Avis délibéré
de la Mission régionale d'autorité environnementale
Provence-Alpes-Côte d'Azur

sur le projet de création d'une ZAC – pôle d'excellence de
nautisme, à Mandelieu-la-Napoule (06)

**N° MRAe
016954/A P**

Figure 2 : Périmètre du projet de ZAC (à gauche) et cartographie synthétique de l'aménagement de la ZAC (à droite) - Source : étude d'impact

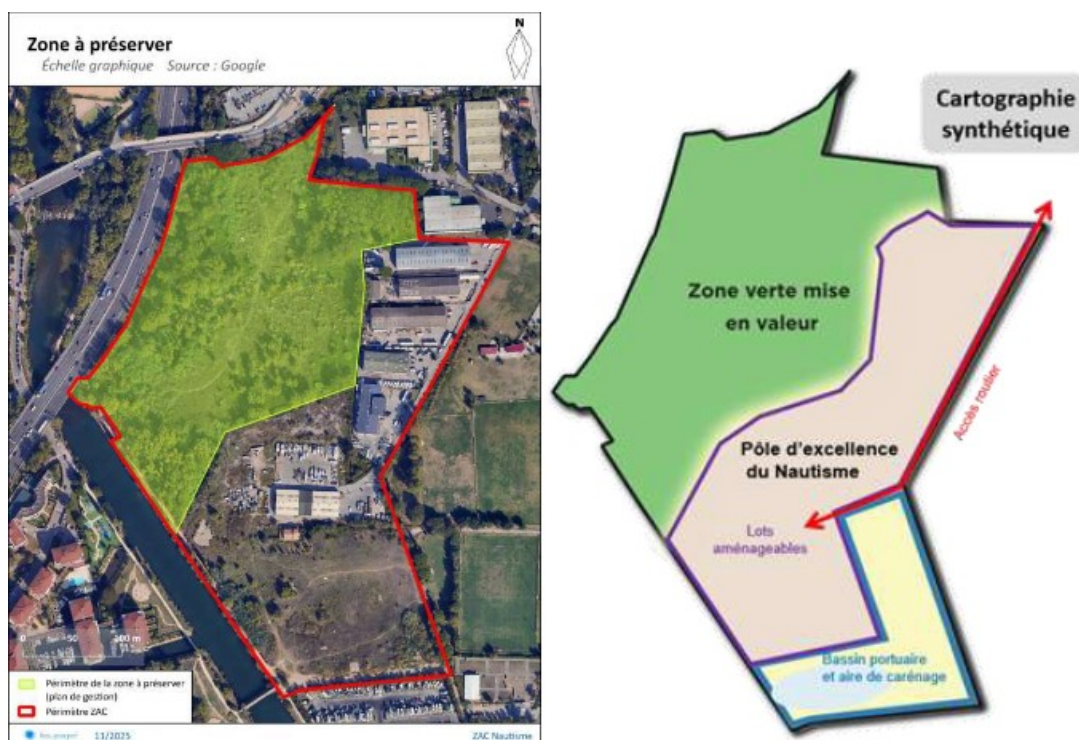
La MRAe invite le porteur de projet à préciser les volumes de déblais et remblais générés par le projet ainsi que leur gestion (mouvements sur place, apports de matériaux extérieurs, évacuation de terres excavées excédentaires), à évaluer les incidences sur l'environnement qui en découlent et, le cas échéant, à présenter les mesures prévues pour les limiter.
